Commission économique pour l'Europe

Genève, 19-21 juin 2019

Promotion des services d'information fluviale ainsi que des autres technologies de l'information et des communications (TIC)**dans le domaine de la navigation intérieure : Norme internationale relative aux avis à la batellerie en navigation intérieure (résolution n° 80)****Mise à jour de la Norme internationale relative aux avis à la batellerie en navigation intérieure (résolution n° 80)****Note du secrétariat****Mandat**

Norme internationale relative aux avis à la batellerie en navigation intérieure

Figure 1
Structure des avis à la batellerie

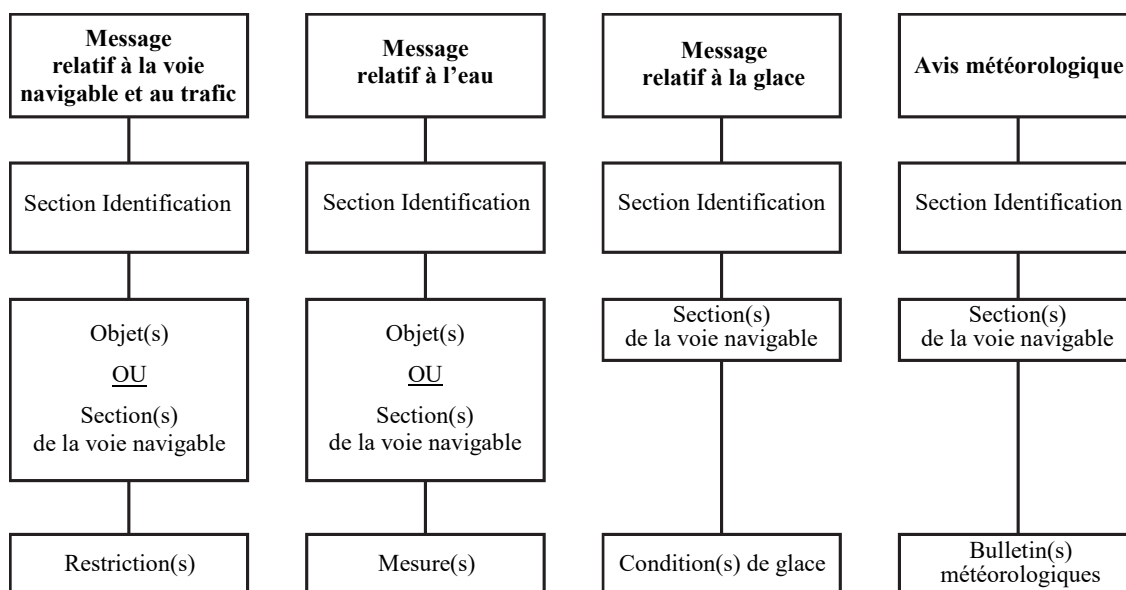
~~7.1.2—Un message d'avis à la batellerie normalisé au format XML comporte par conséquent quatre est constitué des sections, en plus de l'identification du message indiqué au sous paragraphe a) ci-dessous (voir figure 7.1.2) suivantes :~~

- ~~a) Identification du message; Une section Identification ;~~
- ~~b) Messages concernant le chenal ou le trafic; Une section définissant les objets ou secteurs du chenal navigable auxquels se rapporte l'avis ;~~
- ~~c) Messages relatifs aux hauteurs d'eau; Une ou plusieurs restrictions (pour les messages relatifs à la voie navigable et au trafic), une ou plusieurs mesures (pour les messages relatifs à l'eau), des informations sur les conditions de glace (pour les messages relatifs à la glace), ou un ou plusieurs bulletins météorologiques (pour les avis météorologiques).~~
- ~~d) — Messages relatifs à la présence de glace;~~
- ~~e) — Messages météorologiques.~~

~~Un message ne comporte que deux sections : la section Identification du message et au moins une des sections suivantes : messages concernant le chenal ou le trafic, message relatif aux hauteurs d'eau, message relatif à la présence de glace ou message météorologique (le panachage de sections contenant différents types d'informations n'est pas autorisé).~~

Figure 7.1.2 (supprimée)

4.1.1 Section Identification

Chaque message doit comporter une section Identification. Celle-ci contient des informations générales sur l'émetteur et la date de publication de l'avis.

4.1.2 Message relatif à la voie navigable et au trafic

Un message relatif à la voie navigable et au trafic contient des informations relatives à un ou plusieurs secteurs du chenal navigable ou à un ou plusieurs objets ; il sert à indiquer des restrictions pour les besoins suivants :
